Leikskóli Skólatröð

Tillaga að deiliskipulagi

Umsögn

Kópavogi 1. júní 2023 Umhverfissvið – skipulagsdeild
Samþykkt í skipulagsráði 5. júní 2023
Samþykkt bæjarstjórn 13. júní 2023
málsnr. 2208241

Auglýst tillaga

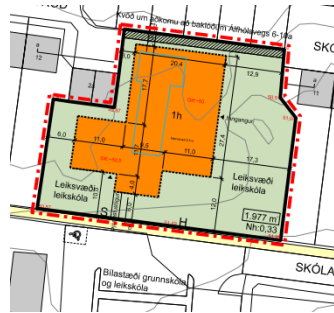
- Eigendur bílskúra gera athugasemd við eftirfarandi.
 - o „Mikil takmörkun á birtu inn um glugga á suðurhlíð bílskúra vegna nálægðar og hæða á leikskólamannvirkinu sem gnæfir yfir bílskúra. Ef þetta verður að veruleika mun aldrei gæta sólar aftur inni í bílskúrum sem oftast en ekki er breytt í íbúðarhúsnæði, enda stórir og rúmgóðir.“

- o „Mjög aukin hætta á innbrotum og skemmdum á bílskúrum sem núna enda inni í lokuðu skoti sem myndast milli bílskúra og leikskólamannvirkis.“
- o „Brunahætta milli mannvirkja þar sem gluggar eru á allri norðurhlíð bílskúra“ (ábending líklega er átt við suðurhlíð)
- o „Þá myndast ónothæft svæði á þröngu bilinu milli bílskúra og leikskólamannvirkis vegna vindganga sem myndast í þröngingunni. Þessi vindgöng munu hafa áhrif á notagildi garða norðan við hús Vallartraðar 10 og 12.“

- Bent er á að snið á uppdrætti sýnir hámarkshæð mænis byggingar eða 5,5 m. Fram kemur að þak skal vera með að lágmarki 10° halla. Byggingin verður alla jafna lægri en hæsti punktur. Sjá einnig skýringarmynd á deiliskipulagsuppdrætti.
- **Bent er sérstaklega á að ekki er gert ráð fyrir að bílskúrum verði breytt í íbúðir /íbúðarhúsnæði.**

- Gerðar verða ráðstafanir í aðalhönnun til varnar útbreiðslu elds. Brunavarnir verða ákvarðaðar á grundvelli brunahönnunar.
- Lagt er til að þjónustusvæði verði skilgreint á milli bílskúra og leikskóla.
- Skoðað verði nánar hvort hætta sé á vindgöngum á milli húsa. Ef svo reynist verði kannaðir möguleikar á að minnka streng t.d. með grindum, frágangi á girðingu eða byggingu, gróðri o.fl.
- Lögð verður áhersla á öryggi á leikskólalóðinni allri.
- Sjá einnig umsagnir 1.4, 1.3, 1.2 og 1.1 hér að framan – sjá einnig fylgiskjöl 1 og 2.

Fylgiskjal 2 – Tillaga að upp færslu – þjónustusvæði milli bílskúra og leikskóla

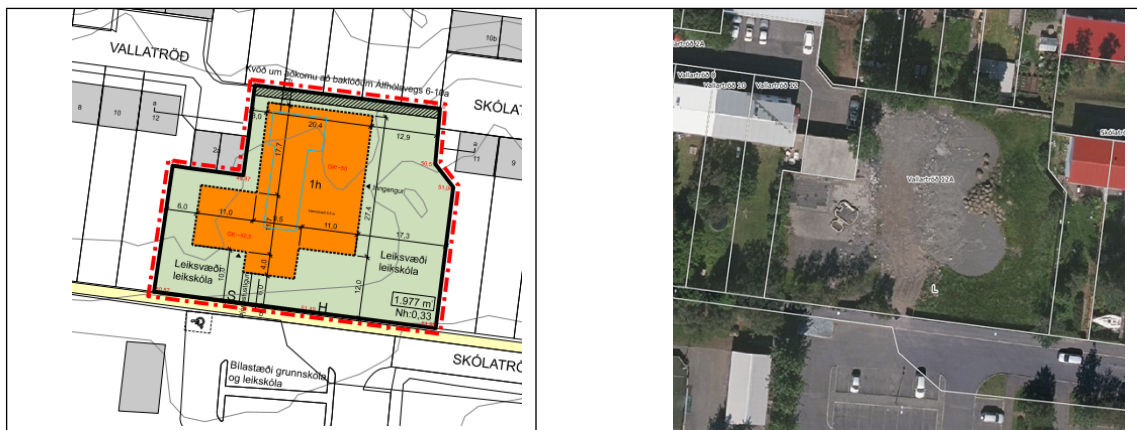
- Veggir bílskúra Vallartraðar 4 og 12 liggja á lóðarmörkum leikskólans. Bent er á að það sé óhæft annað en eigendum bílskúra sem liggja þétt að lóðarmörkum leikskólalóðar verði tryggt aðgengi vegna viðhalds. Gerð er athugasemd við að ekki sé kvöð um aðkomu lóðarhafa um aðgengi að bílskúrum vegna viðhalds.
- Á leikskólalóð er kvöð um aðkomu að baklóðum Álfhólsvegar 6-10a. Í athugasemdum kemur fram að talið er að til að komast að umræddum baklóðum verði íbúar að fara um Vallartröð annars vegar og/eða Skólatröð hins vegar. Talið er að með þessu sé Kópavogur að beina umferð ótengdra um einkalóðir annarra án samþykkis eigenda að Vallartröð 2-12 og/eða Skólatröð 1-11. Gerð er krafa um þessi kvöð verði felld niður nema Kópavogsbær tryggi aðkomu að þessu svæði í gegnum leikskólalóðina.

- Lagt er til að kvöð verði sett á leikskólalóð um aðgengi að bílskúrsveggjum Vallartraðar 4 og 12 alla jafna eftir lokun leikskólans og/eða samkvæmt samkomulagi hverju sinni.
- Lagt er til að þjónustusvæði verði á milli bílskúra og leikskóla. Sjá einnig fylgiskjöl 1 og 2.
- Gert er ráð fyrir að aðkoma að baklóðum Álfhólsvegar 6-10A verði alla jafna eftir lokun leikskólans og/eða samkvæmt samkomulagi hverju sinni – ekki er gert ráð fyrir aðkomu ökutækja. Sjá einnig fylgiskjöl 1 og 2.

Lagt er til að þjónustusvæði verði skilgreint á milli bílskúra og leikskóla, Sjá einnig fylgiskjöl 1 og 2.
